#### aus dem Protokoll der Sitzung des Umwelt-, Bau- und Feuerwehrausschusses vom 07.12.2023

#### Top 7.1 Ausbau der Straße Breiter Weg - Entwurfsbeschluss (Bauprogramm) BV/2023/140

### Stadt Wedel, Ausbau der Straße "Breiter Weg"

Entwurfsplanung

Straßenbäume

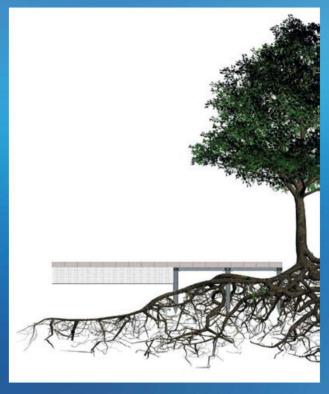
Die Fraktion Die Grünen beanstandet die Abweichung vom ursprünglichen Beschluss aus dem Jahr 2020. Damals wurde beschlossen, dass keine Bäume gefällt werden sollen. Die nun vorgelegte Planung sieht vor, dass 41 Bäume für den Bau der Straßen weichen sollen. Es wird weiter kritisiert, dass kein Zwischenstand über die abweichende Planung ins Gremium gemeldet wurde. Die Fraktion Die Grünen geben zu bedenken, dass beim damaligen Beschluss der Variante 1 in 2020, der Erhalt der Bäume absolute Priorität besaß. Wegen des Baumerhalts wurde auf den eigentlich geforderten Ausbau von Radwegen verzichtet, der in den anderen möglichen Varianten hätte realisiert werden können.

Frau Boettcher zeigt Verständnis für die Kritik. Sie führt aus, dass im Beschluss die Vorgabe geben wurde, dass sowohl ein beidseitiger befestigter Gehweg geplant werden soll, wie auch der Erhalt des Baumbestandes. Im Verlauf der technisch fachlichen Planung stellt sich jedoch heraus, dass der Beschluss so nicht umzusetzen ist. Es ergab sich ein Konflikt zwischen dem Erhalt der Bäume und den beidseitigen Gehwegen. Anhand des Baumgutachtes ließ sich sicherstellen, dass nicht alle Bäume erhaltenswert sind. Diese würden durch Ersatzpflanzungen im Stadtgebiet, die zum Teil an der Straße stattfinden würden, kompensiert werden. Zudem ist zu berücksichtigen, dass sich für die weiterhin bestehenden 100 Bäume eine Verbesserung (Belüftung, Bewässerung) ergeben würde.

Der Umwelt-, Bau- und Feuerwehrausschuss beschließt die Vertagung des Beschlusses zur vorlegten Planung bis eine belastbare Planung entsprechend dem politischen Beschluss vom UBF am 06. Februar 2020 vorliegt.
